甲状腺被ばく線量モニタリング実施マニュアル（案）

に対する意見公募の結果及び制定

令和 5 年 5 月 31 日

原子力規制庁

図 1 a 簡易測定の実施場所と要員の配置例 (小規模)

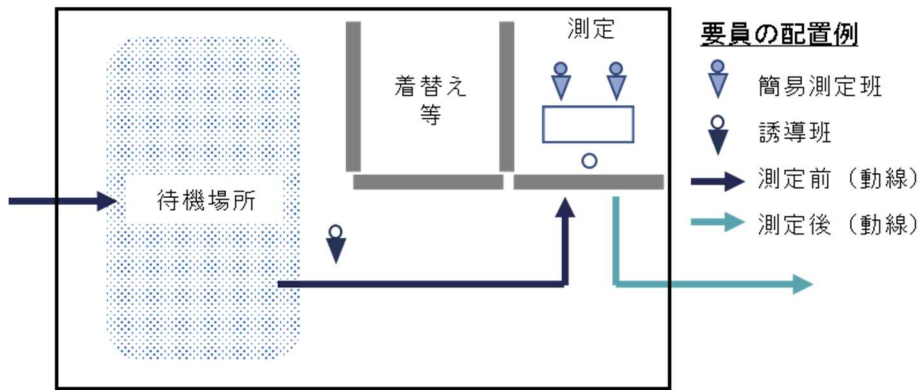
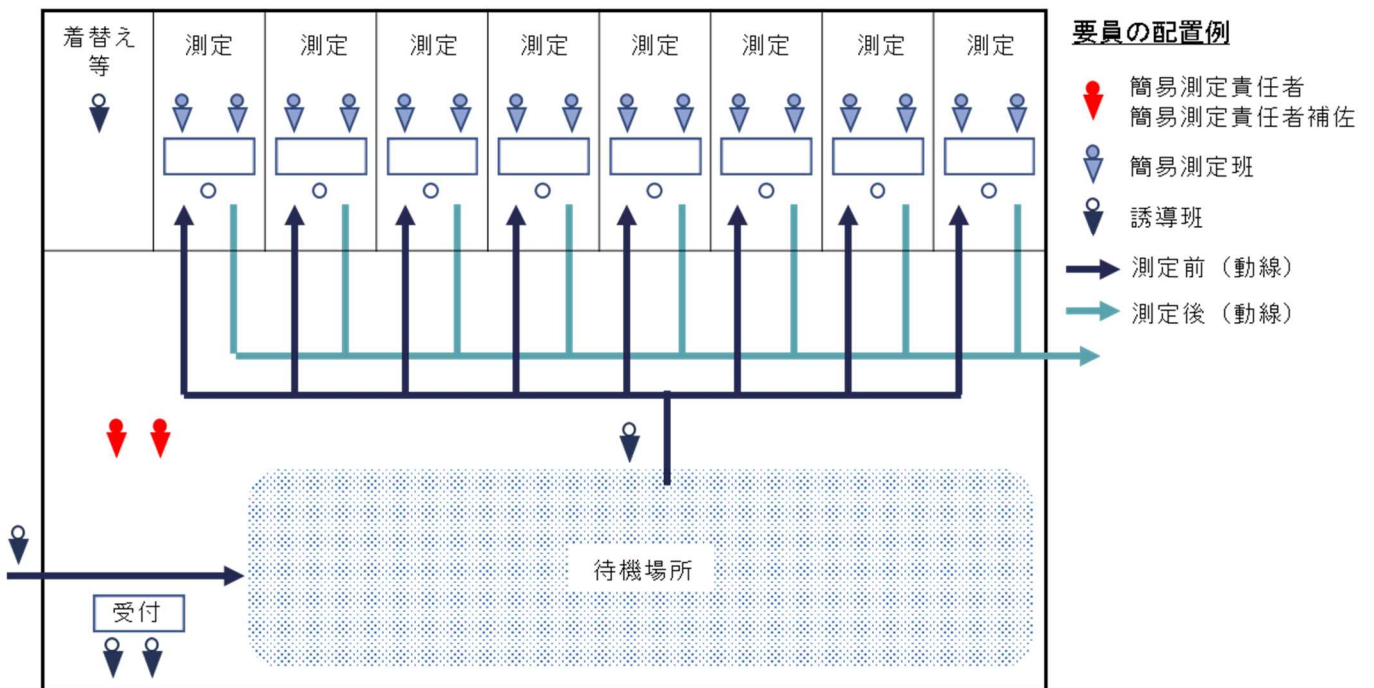
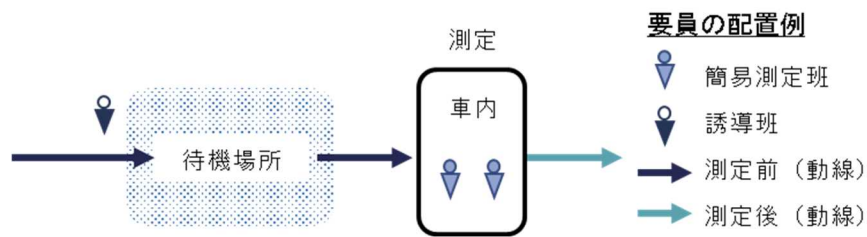
8	<p>実施マニュアル案 P17 避難所における配置例の図に関して、現在の流れであれば体表面の汚染検査をした人とそうでない人が待機場所に混在してしまいやすいと考えています。マニュアル全体に体表面の汚染検査をする人が登場してこないの、体表面の汚染検査についても記載するほうが理想と感じます。GM 管式サーベイメータを使って測定をするなら測定方法などの研修・知識が必要となる</p>	<p>本マニュアル案実務編その1「3. (4)簡易測定の手順」に記載したとおり、対象者に対して測定前の汚染検査を実施することにはしていません。大腿部測定においてバックグラウンドの値と比べて明らかな上昇を認めた場合には、他の部位を測定しますが、当該部位においても明らかな上昇がある場合には、本マニュアル案実務編その1「3. (7)⑤表面汚染がある場合の対応」に記載したとおり、会場内の着替え等を行うスペースに誘導し、着替えや拭</p>

<p>と思いますので、誘導班に該当した人が測定するのか、それ以外の表面汚染測定をする人が必要なのかきちんと明記すべきと感じました。</p>	<p>き取り等の簡易除染を行うこととしています。よって、原案のとおりとします。</p>
9	<p>実施マニュアル案 P19 測定用カバー、輪ゴム 第 67 回原子力安全委員会、資料第 1 号の当時の資料によりますと、ラップまたはビニール袋と記載されております。測定対象がガンマ線ですので、ラップ、ビニール袋、ティッシュ、キッチンペーパー等いずれで測定しても測定値には影響が少ないと感じますが、大規模災害時など物品が限られる中適当なもので代用してしまう可能性もあるので具体例を示すことが良いのではないかと感じます。</p>	<p>測定器用カバーは、表面汚染の付着防止等の観点から施すものであるもので、御意見にあるように、ラップ、ビニール袋、ティッシュ、キッチンペーパー等入手が容易な日用品を用いることが考えられます。このため、該当箇所において「測定器用カバー」の後に「(ラップ、ガーゼ等)」を例示するよう修正します。</p>
10	<p>実施マニュアル案 P19 JIS Z4511 に準拠して校正された機器を用いること コメント 第 67 回原子力安全委員会資料第 1 号によりますと具体的にサーベイメータの機種を指示されていたと認識しています。いずれのタイプもエネルギー補償型です。JIS Z4511 に準拠して構成された機器という表現だけでは、非エネルギー補償型のサーベイメータでも構わないと捉えてしまう可能性があると感じます。そこでエネルギー補償型の機種を使用し、JIS Z4511 に準拠して校正した機器を使用することと明記したほうが良いのではないかと考えます。</p>	<p>御意見のとおり、簡易測定に用いる NaI(Tl) サーベイメータは、検出感度の違いによるエネルギー特性を改善するエネルギー補償機能を有することが必要と考えます。また、X 線及びγ線用線量率サーベイメータの規格として日本産業規格 (JIS Z4333) が制定されており、これに準拠したものであることが必要と考えます。このため、本マニュアル案の該当箇所を以下のとおり修正することとします。</p> <p>(該当箇所) マニュアル案実務編その 1 「2. (3)表 2 簡易測定で用いる資機材の例」の脚注※ 1 (1) (修正案) ※ 1 (1) 空間放射線量率及び簡易測定用の放射線測定器は、原則として、日本産業規格 (JIS Z4333) に準拠したエネルギー補償型の機器を用いること。また、日本産業規格 (JIS Z4511) に準拠して定期的に校正されたものであること。(略)</p>

図3 頸部におけるプローブの位置の例

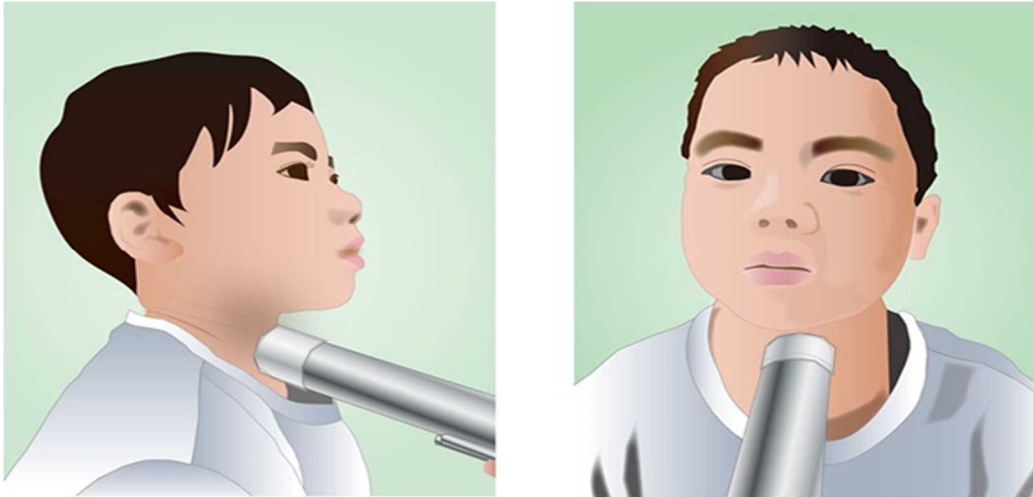
189	<p>P.9 12行目 「プロープにはカバーを用い・・・」</p> <p>【意見】カバーの図を追加する。（理由：適切な測定を遂行するための例を示す。）</p>	<p>プロープにカバーを用いることは、本マニュアル案実務編その1「3. (7)測定に際しての留意事項」に記載するとともに、同図3においてカバーをつけた状態でのプロープの位置を示しています。よって原案のとおりとします。</p>

<p>【意見】P. 23・図 3 をカバー付きプローブの図に差し替え、もしくは実際の簡易測定ではカバーを付けることの説明を追加する。(理由：現状の図では、カバーのないプローブでも測定できると誤認される可能性がある。)</p>	
190	<p>P. 9 14 行目及び P. 21 8 行目 (P. 9・14 行目) 汚染のない腹部等を直接測定して指示値 (B) を読み取る・・・ (P. 21・8 行目) 他の部位(肩口や腹部等)で測定する。 【意見】バックグラウンドの値に比べて明らかな上昇を認めた場合の測定について、その方法をより明確に、かつ統一した表現で記す。 【理由】前後関係から着衣のない部分での測定とも推測できるが、P. 9 のみに記載されている”直接”の意味するものが明確でない。</p>	<p>本マニュアル案解説編では、着衣に汚染がある場合には衣服等に覆われて汚染がない腹部等を測定するという簡易測定の方法の基本となる考え方を示したものです。そして、実務編では、その具体的な方法として、大腿部に汚染のおそれがある場合として大腿部の測定において「バックグラウンドの値に比べて明らかな上昇を認めた場合」と記載し、その場合においては、衣服に覆われていた腹部、これが困難な場合には肩口を測定することとして、「他の部位(肩口や腹部等)で測定する」と記載したものです。よって原案のとおりとします。</p>
191	<p>測定対象者の行動記録に係る記載 【意見】甲状腺モニタリングの対象者の行動履歴に関する情報は、放射性ヨウ素を吸入した時期や様態等を把握するために不可欠であり、測定結果に基づく甲状腺被ばく線量を正確に推定する上で重要な情報である。しかし、誰がどこでどのようにどういう種類の情報を取得し、どのように記録するのかが本マニュアルには全く記載されていない。この情報は、簡易測定や詳細測定の実実施計画、実施準備や運用など本マニュアルの内容に影響を与える要因である。対象者の行動履歴に関する情報の取得については、今後の検討課題となっている測定結果に基づく甲状腺被ばく線量の推定方法を検討する段階において改めて議論され、その議論結果に基づいて本マニュアルが改訂されると考えて良いのか？その場合、甲状腺被ばく線量の推定方法に関する本マニュアルの改訂時期はいつ頃になると予想されるか？</p>	<p>御意見にあるとおり、甲状腺被ばく線量モニタリングの対象者の行動履歴に関する情報は、甲状腺被ばく線量の分析・評価に際しては重要な情報となりますが、本マニュアル案は、甲状腺被ばく線量モニタリングの簡易測定及び詳細測定の実実施に関する事項をまとめたものであり、これらの測定に際して本人を特定するために必要となる住民等の個人の属性に関する情報を取得することについて記載しているものです。今後関係府省庁が連携して甲状腺の被ばく線量の推定方法等に関して検討することとしており、その中で、甲状腺被ばく線量モニタリングの対象者の行動履歴に関する情報の取得に関することや、検討スケジュールも含めて検討を行うこととしています。</p>

17	<p>実施マニュアル案 P23 図 3 頸部におけるプローブの位置の例に関して コメント</p>	<p>御意見の図は、頸部におけるプローブの位置の例を図示したものであり、被測定者を小児とした図であるので、喉仏は図示していませんが、マニュアル案実務編その 1 「3. (7)③プローブを適切に配置すること」に記載したと</p>

<p>プローブを当てる位置が測定値にはかなり影響します。この画像よりも少し鎖骨などをいれ、喉ぼとけを明記したような画像の方が、位置が決めやすいと考えます。位置の統一が適切な計数値につながるので、言葉だけではなく画像に具体的な指示を入れる方が好ましいと感じました。細かいようですが、ラップやティッシュまで記入しておく方が付け忘れ防止につながると感じます。</p>	<p>おり、プローブの位置は、対象者の頸部下部（左右鎖骨の中央付近の上側であって喉仏の下）を目安とすることを明示しています。また、御意見の図には、プローブの先端部に養生のためのカバーを図示しています。</p>
18	<p>実施マニュアル案 P24 表面汚染がある場合の対応 コメント 表面汚染が疑われる場合は、どこで判断されているのか。簡易測定マニュアルの中に表面汚染についての測定者、測定場所、スクリーニング値が記載されていないのでマニュアルの中に記載しておくべきではないだろうかと感じました。もしも表面汚染検査マニュアル等が別にマニュアル化されているならそちらに記載と言った旨を示すべきであると思います。</p>	<p>本マニュアル案実務編その1「3. (4)②大腿部測定」に記載したとおり、大腿部の測定値が実施場所のバックグラウンドの値に比べて明らかな上昇を認めた場合には、他の部位で測定し、それでも当該部位においてバックグラウンドの値と比べて明らかな上昇がある場合には、本マニュアル案実務編その1「3. (7)⑤表面汚染のある場合の対応」に記載したとおり、着替えや拭き取り等の簡易除染を行うことにしています。これらの対応については、上述の該当箇所に記載しています。</p>
19	<p>12) <該当箇所> 16頁 表1の「誘導班」 <内 容> ・誘導班の役割として、「事前説明・同意取得」とあるが、簡易測定会場の受付での対象者への説明・同意の取得には一定の時間を要するため、円滑な簡易測定に支障があるのではないかと。事前に、対象者に対して、甲状腺被ばく線量モニタリングの目的・必要性や測定の流れ、結果の扱い、及び今後の対応などについて説明を行い、同意を得ておく必要があるのではないかと（検査当日の再確認はあり得ると思います）。 《21頁1行目「①対象者の受付」参照》</p>	<p>本マニュアル案実務編その1「2. (1)表1 要員の役割と各業務に係る要員数の例（1会場分）」に記載したとおり、誘導班の役割は、避難所での案内、対象者の受付、誘導、事前説明・同意取得等を行うことにあります。対象者の本人確認や同意の取得は、錯誤がないように簡易測定の直前に実施します。一方で、御意見のとおり、対象者に対して、避難所等において甲状腺被ばく線量モニタリングの目的・必要性や測定の流れ、結果の扱い、及び今後の対応などについて事前に説明を行っておくことは有用な方法と考えます。国としても住民等への分かりやすい説明資料等について検討していきます。</p>
